charger_bot

Title		
CUBE_MIMI_V2		
Size	Document Number	Rev
A	<Doc>	<RevCode>
Date:	Sunday, September 30, 2018	Sheet 6 of 6

EM4095_MID

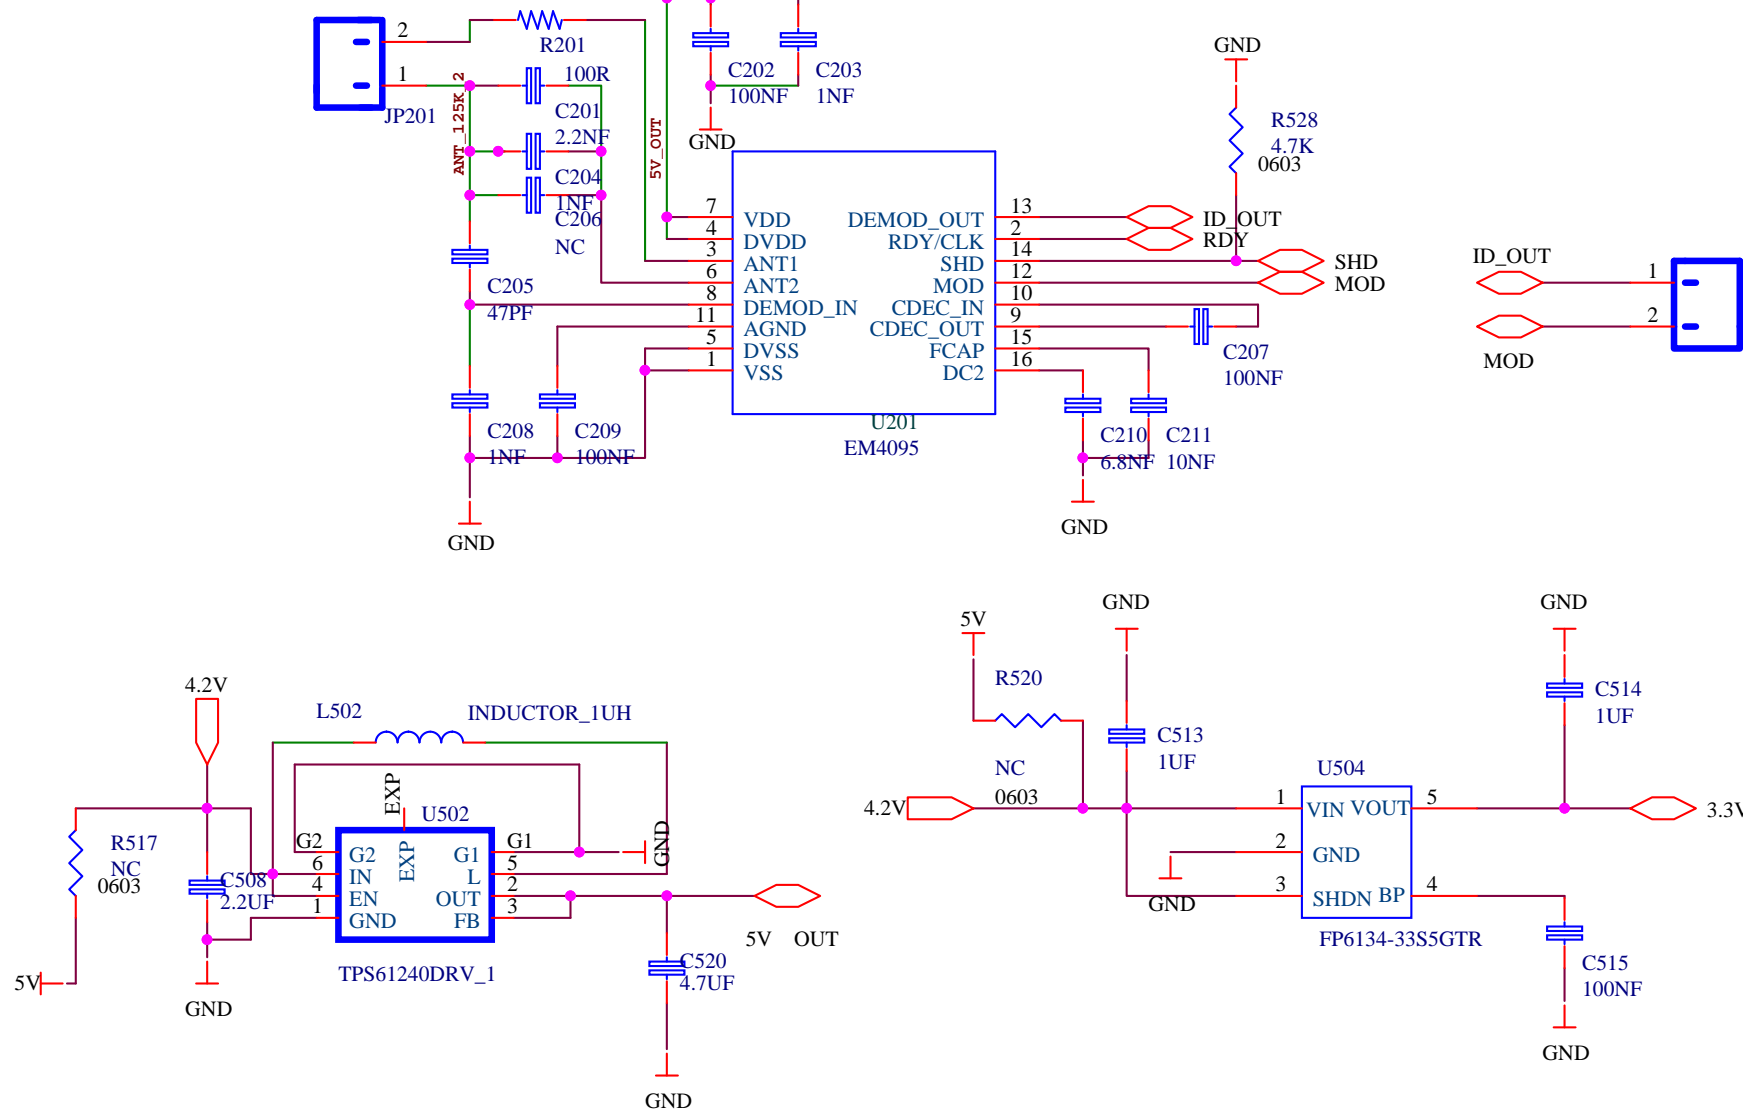
remove NC parts R517 R520 when debugging

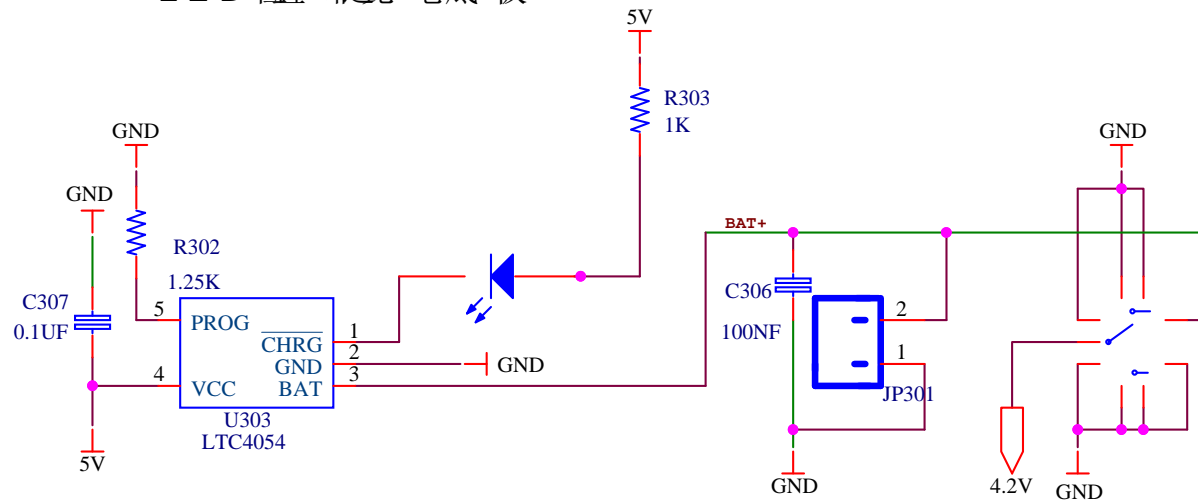
1. 微升电压由3V改为4.2V;
2. 5V 按钮后面;

电池容量

充电电路可调 如何 反馈 充满 ?

LED 位置 靠近 充电 底板

原理图 库
结构

开关的 位置 : 那边是开, 那边是关
